**ДОКЛАД**

**Относно:** Извършена проверка в изпълнение на Заповед 3-55/15.04.2026 г., издадена от председателя на ДАБДП във връзка с писмо от ДНСК с наш вх. № 01-44-1/01.04.2026 г.

Снимка 3

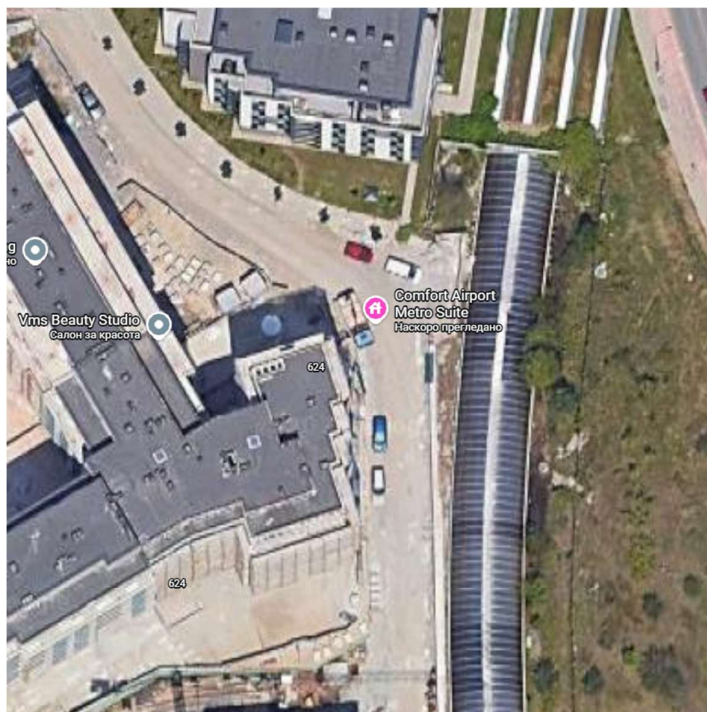
Поради необходимост от анализ на всички констатирани обстоятелства, описани по-долу, в хода на проверката се установи несъответствие между действащия план за регулация и действителното изпълнение на място. Разликата е в това, че при О.Т. 520, съгласно регулацията е оформено кръстовище, докато в действителност е налице само завой вдясно, като продължение на улицата (снимка 3 и 4).

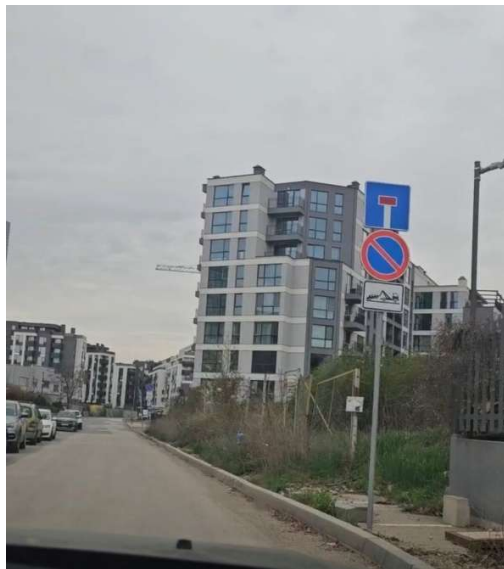
Вдясно по посоката на движение от О.Т.68 към О.Т.520 са монтирани 4 бр. пътни знаци В28 „Забранено е паркирането“, 4 бр. допълнителни табели Т18.1, 2 бр. допълнителни табели Т17, 2 бр. допълнителни табели Т3 и 2 бр. пътни знаци Ж13. Вдясно по посоката на движение от О.Т.520 към О.Т.68 са монтирани 1 бр. пътен знак В27 „Забранени са престоят и паркирането“, 1 бр. пътен знак В28 „Забранено е паркирането“, 2 бр. допълнителни табели Т18,1.

Към момента на проверката не са налице данни дали в Етап III от изграждането на строежа се предвижда поставянето на нови знаци и дали ще бъде изпълнявана маркировка след полагането на асфалтобетоновата настилка. Съответствието на тази евентуална съвкупност, а именно знаци и маркировка, не може да бъде установено.

**Препоръка А:** В случай че заварените на терен пътни знаци са монтирани преди датата на разрешението за ползване на етапи I и II, а именно преди 09.07.2024 г., и въпросните пътни знаци са част от строителните и монтажни работи за съответните етапи, то след извършване на корекциите, посочени в следващите точки от този раздел, последните може да бъдат запазени.

В случай че заварените на терен пътни знаци са монтирани след датата на разрешението за ползване на етапи I и II, а именно след 09.07.2024 г., то те трябва да бъдат закрити по подходящ начин до завършване на строителството или да бъдат подменени със знаци, които имат характеристиките на такива от проект по част за временна организация на движението, одобрен от органите на МВР, и/или отразени и в плана за безопасност и здраве, неразделна част от строителната документация.

Снимка 17

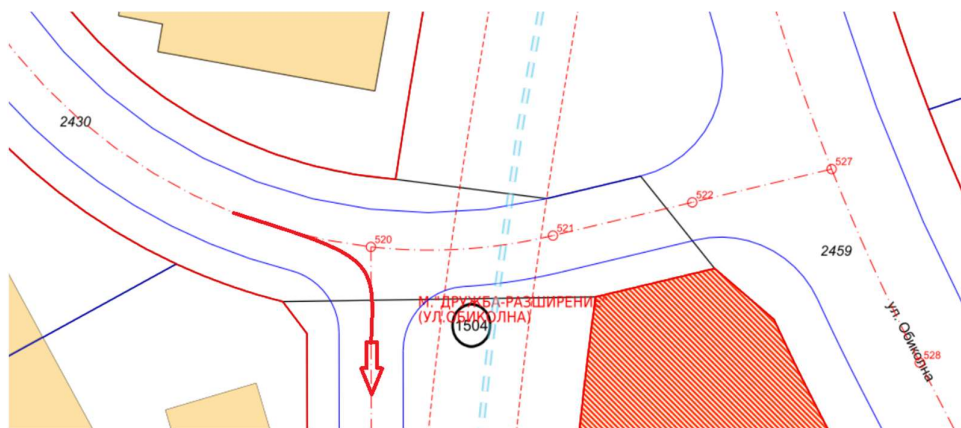
В тази точка се разглежда завой (Снимка 17 и 18), реализиран на терен, без яснота, че последното е изпълнено с одобрени строителни книжа, като същевременно е прекратена възможността за реализиране на кръстовище при О.Т. 520, а изграждането на връзка между поземлени имоти 68134.1504.2430 и 68134.1504.2459, а именно частта от улица през О.Т. 520, О.Т. 521 и О.Т. 522 не е осъществено и вероятно няма да бъде, защото в тази част от имот 2459 вече е изградена надземна част на метро.

**Завоят в края и началото на двете улици е твърде остър (установено окоммерно, защото за него не е налице графична информация), а външният габаритен радиус е не повече от 9 m.**
